Addendum/Addenda

No./N° 1

Project Description / Description de projet U70 Boiler Replacement U70 Remplacement des Chaudières de Chauffage		
Solicitation No./ N° de sollicitation 20-58016	Project No./N° de projet 5751	W.O. No./N° d'ordre de travail
Departmental Representative / Représentant Ministériel Maurice Richard	Date June 10,2020	
Notice: This addendum shall form part of the tender documents and all conditions shall apply and be read in conjunction with the original plans and specifications.	Nota: Cet addenda fait partie intégrale des dossiers d'appel d'offres; toutes les conditions énoncées doivent être lues et appliquées en conjonction avec les plans et les devis originaux.

Project Name:	NRC U70 Boiler Replacement / Remplacement des chaudières	Addendum No.:	ADD-01
		Revision:	0
		Issue Date	2020-06-05
Owner:	National Research Council	WSP Project Number:	191-06540-00

dwg. no. / dessin no.
5751-S01

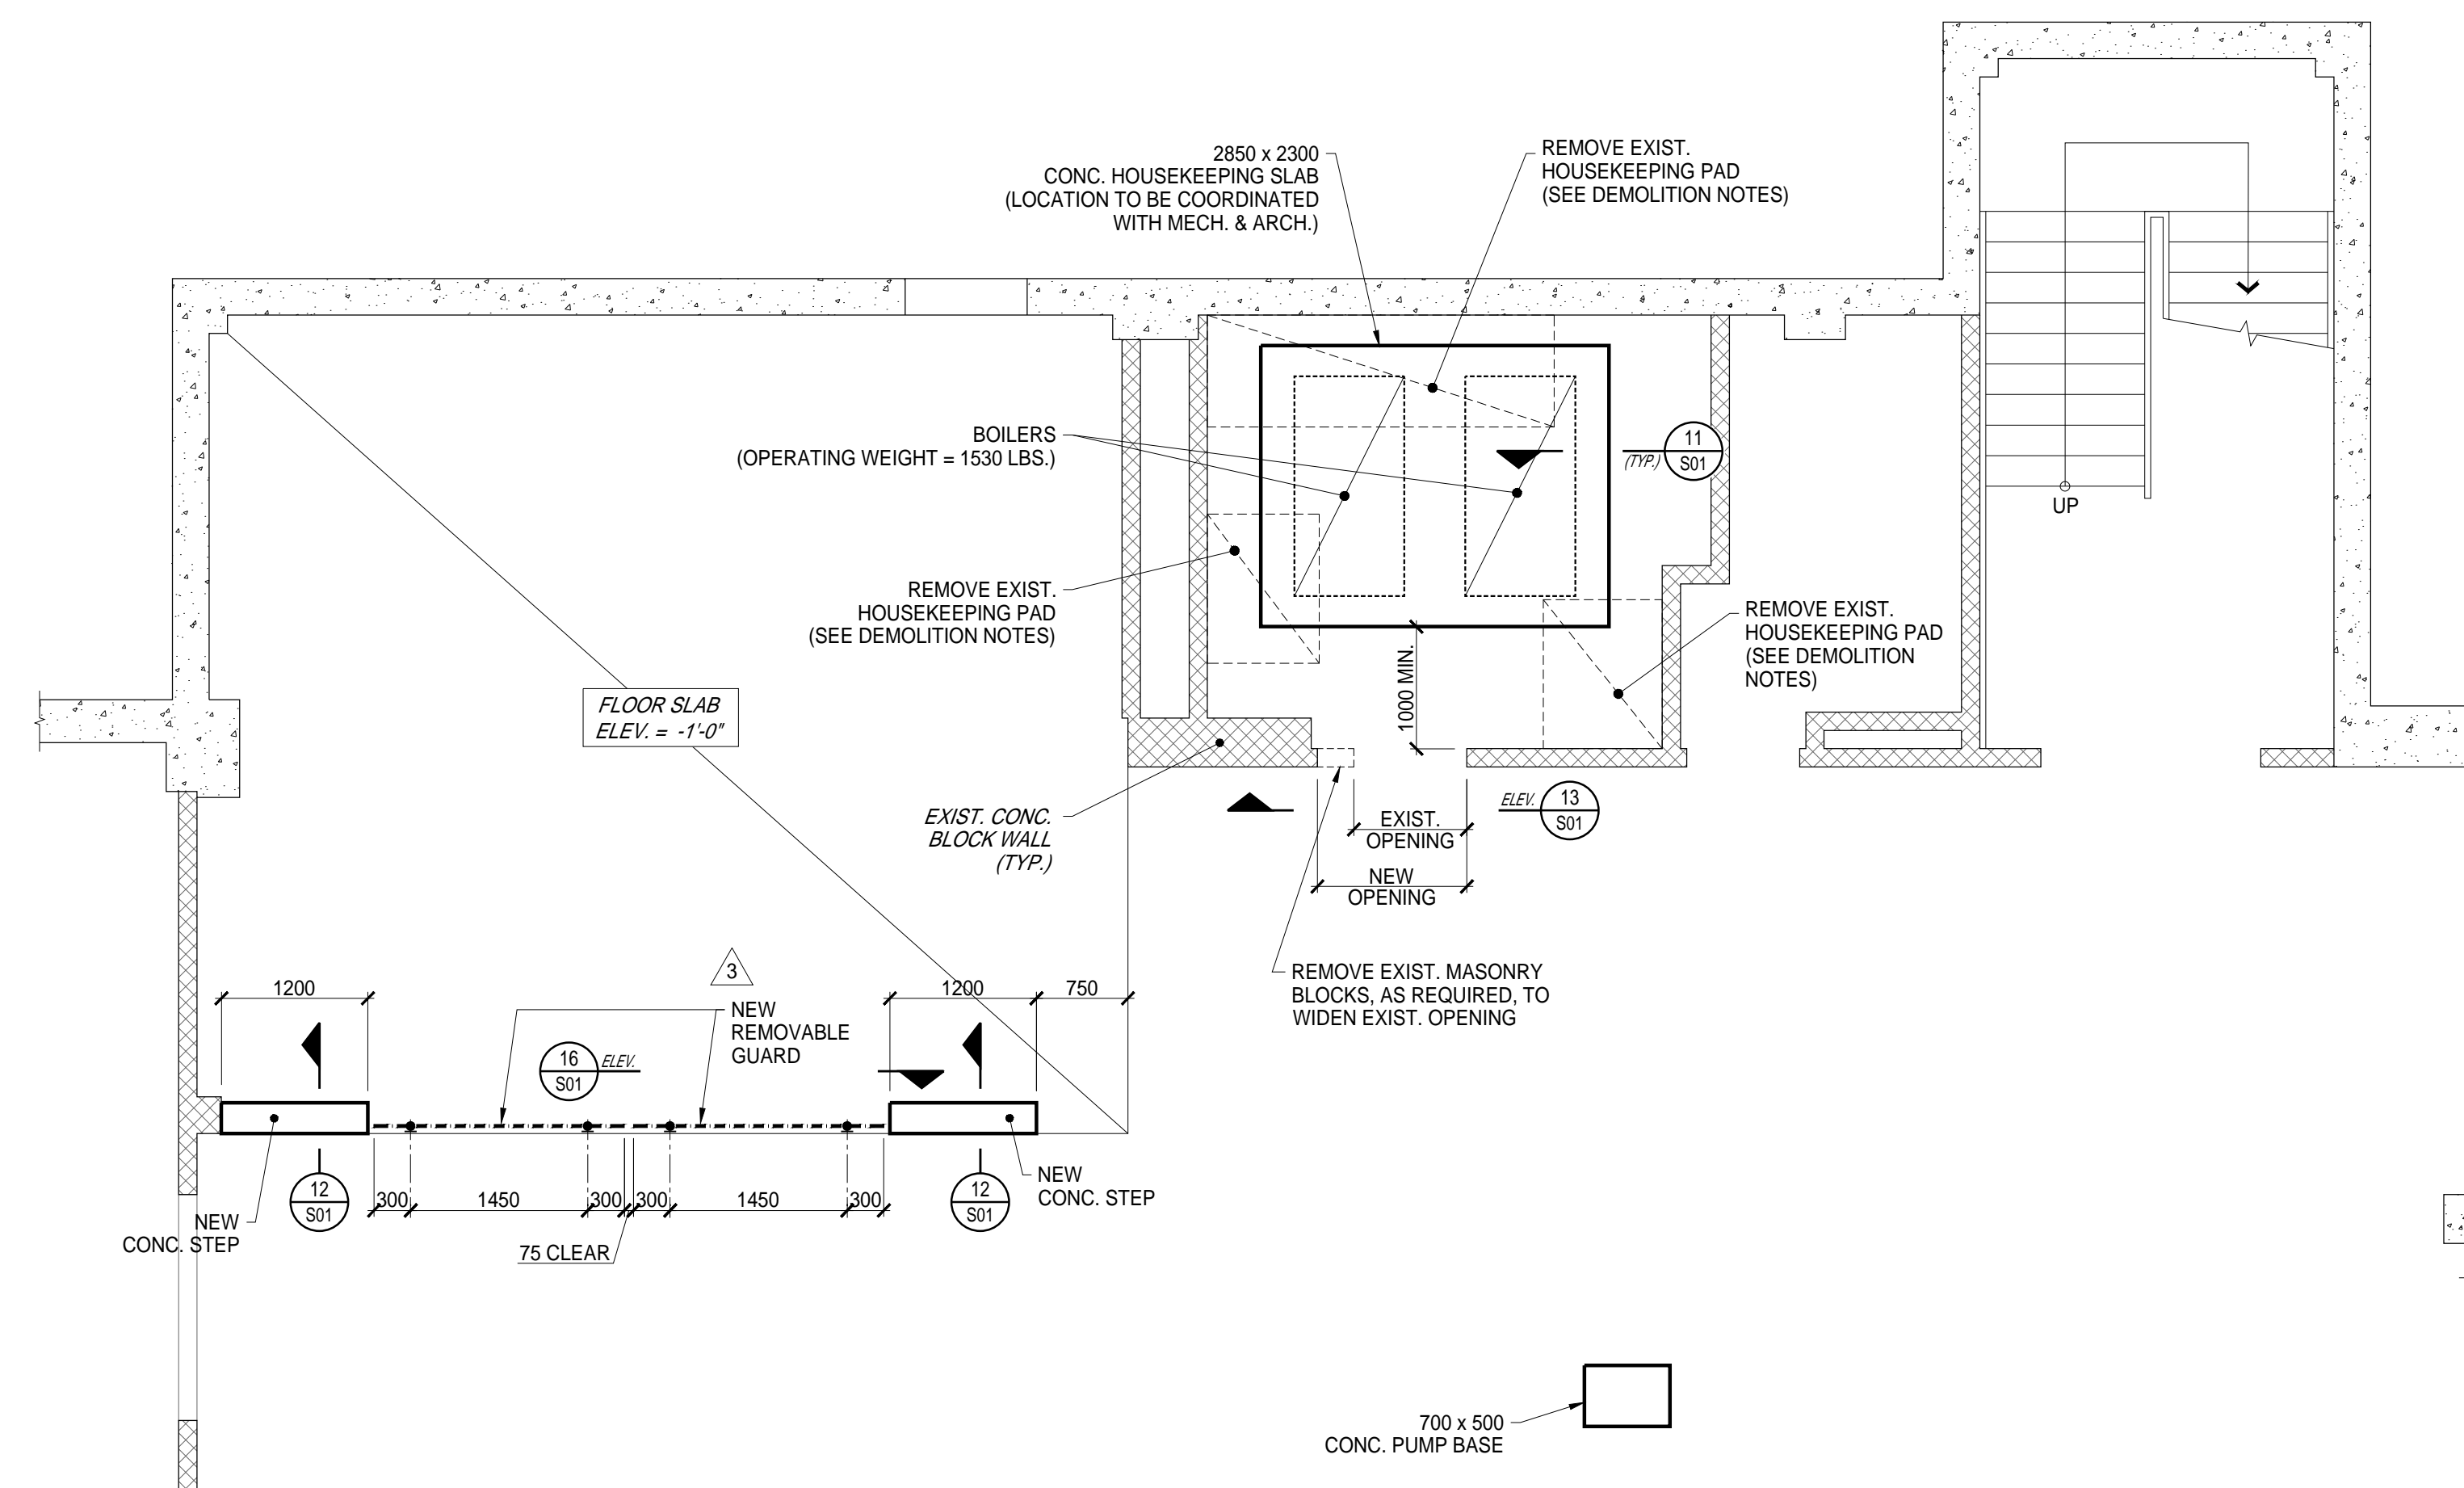
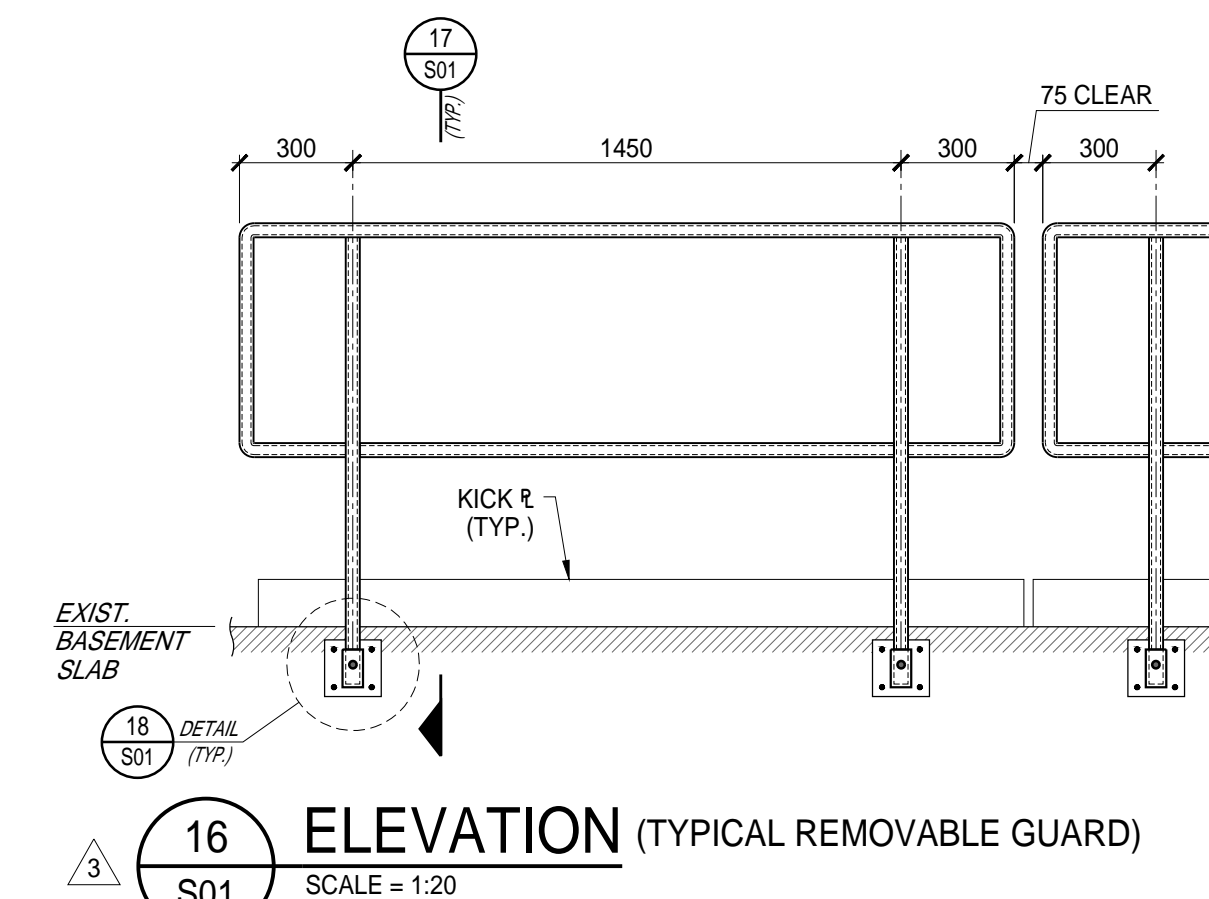
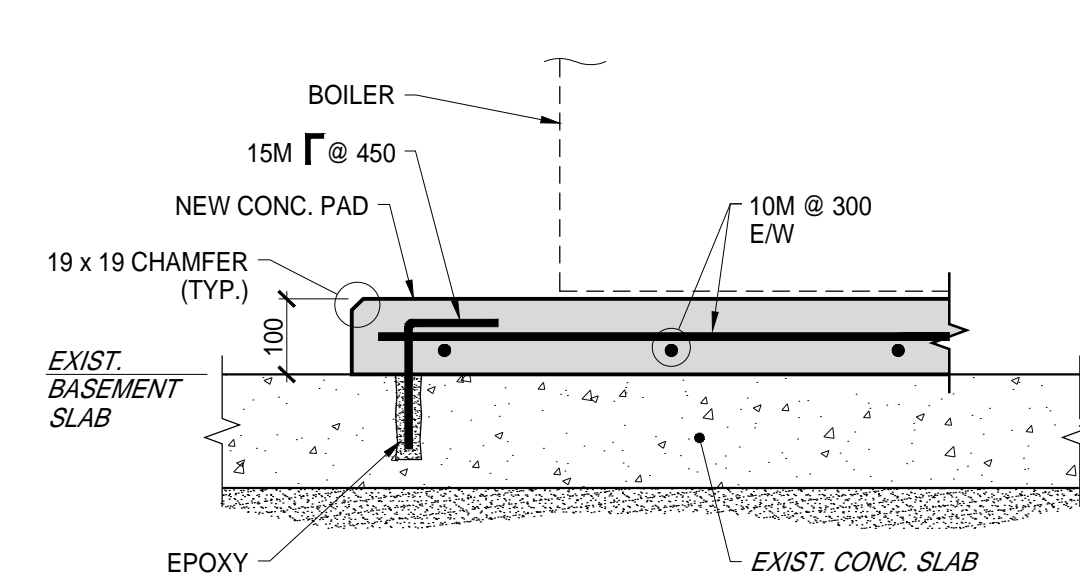
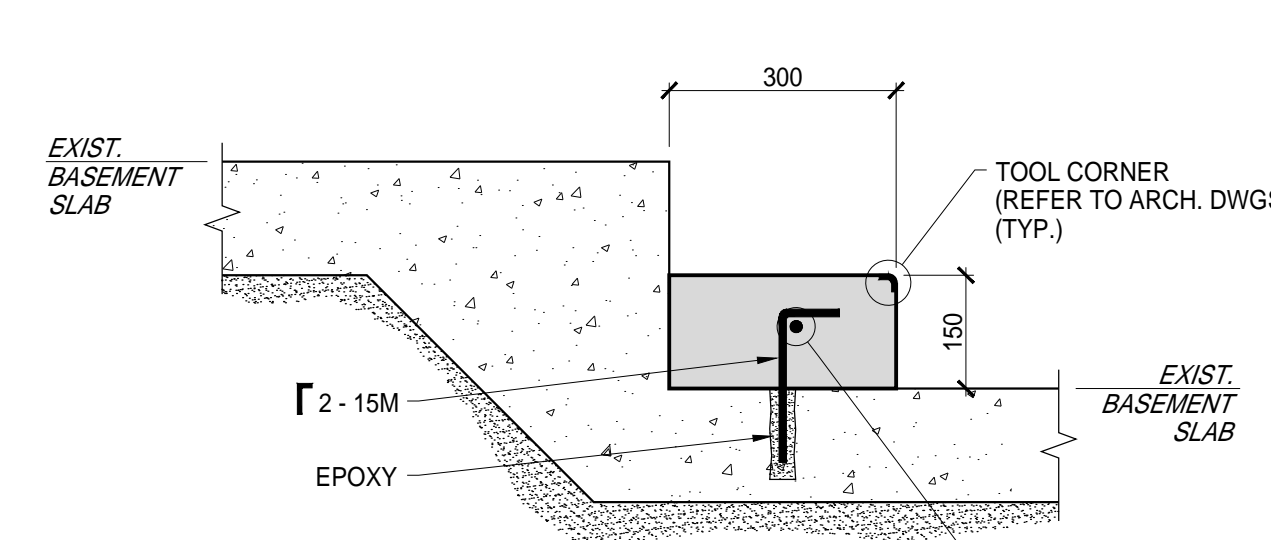
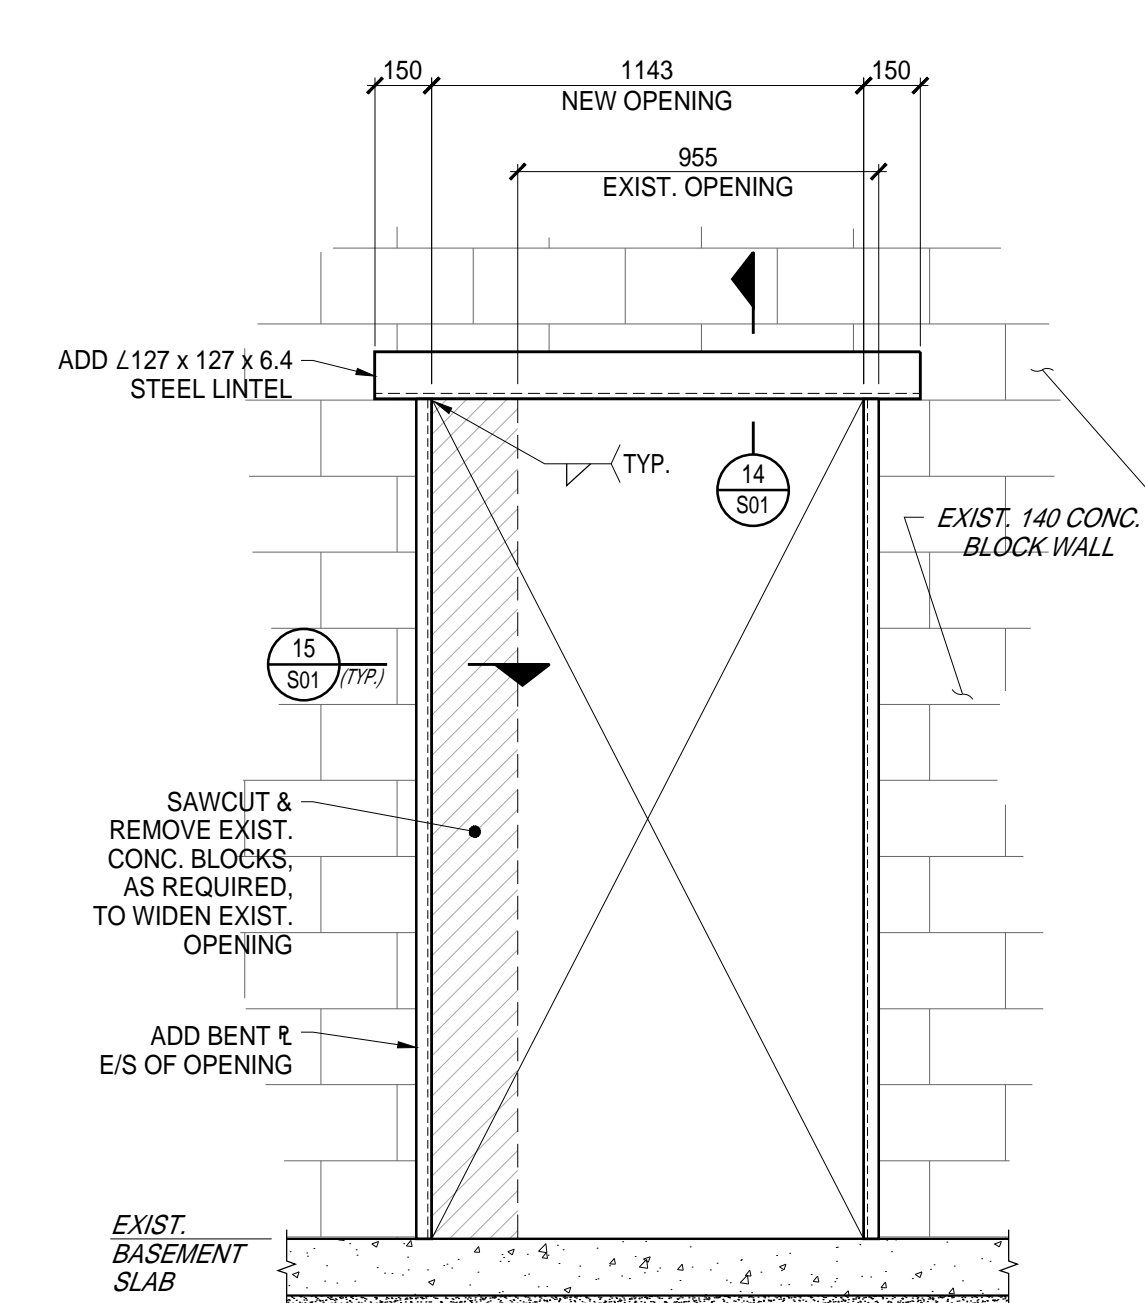
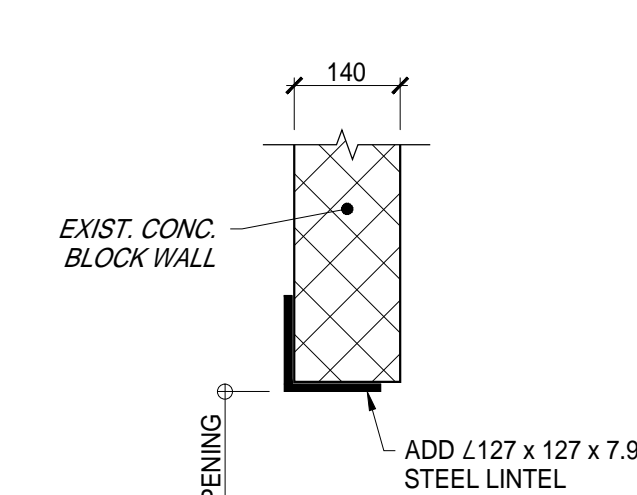
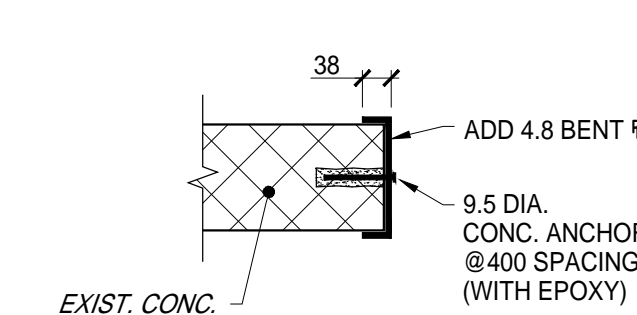
2. Refer to attached Structural drawings issued for Addendum #1
 - a. Structural steel door lintel and framing, apply rust-proof black paint.
 - b. Structural steel removable guard rail, apply rust-proof "safety yellow" paint.
 Veuillez-vous référer aux dessins Structuraux ci-attaché issue pour L'addenda #1.
 - a. Linteau et cadre de porte, Veuillez appliquer une peinture noir à l'épreuve de la rouille.
 - b. Garde corps amovible, Veuillez appliqué une peinture Jaune de type "de sécurité" à l'épreuve de la rouille.

3. The last phrase of Note #2 on drawing 5751-M03 states "EXTEND EXISTING CONCRETE HOUSEKEEPING PAD TO SUIT NEW PUMPS". Can you confirm this is the "700 x 500 conc. pump base" indicated on drawing 5751-S01?

Answer: Yes the concrete base for pumps is `700 x 500`
Note #2 sur le Dessins 5751-M03 mentionne " veuillez prolonger la dalle de béton pour accommoder les nouvelles pompes", veuillez confirmer que la note indiqué sur le dessins 5751-S01 " 700 x 500 bloc de béton pour pompe" est la note de référence pour cette dalle de béton.
Réponse : Oui, la nouvelle dalle de béton pour les pompes est de la dimension suivante " 700 x 500".
